SERVICE INFO – INA 0097

Изменения в роликах натяжных узлов вспомогательного оборудования

Производители: Audi, Ford, Seat, Skoda, Volkswagen

Арт. номера: 534 0138 30
534 0145 10
534 0150 10

Рисунок 1: Детальное изображение роликов предыдущей (слева) и новой (справа) конструкции

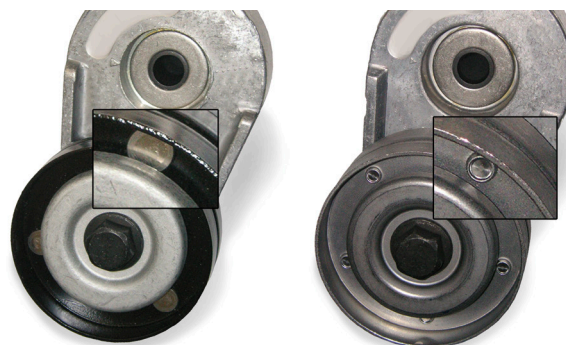
Как показано на рис.1, различия состоят в покрытии (раньше черное, теперь металлически-серое) и соединении двух половин ролика (ранее заклепано, теперь запаяно).

Во время переходного производственного периода, могут поставляться обе версии ролика. Обе конструкции полностью отвечают техническим требованиям и могут использоваться без ограничений для соответствующих автомобилей, указанных в каталоге.
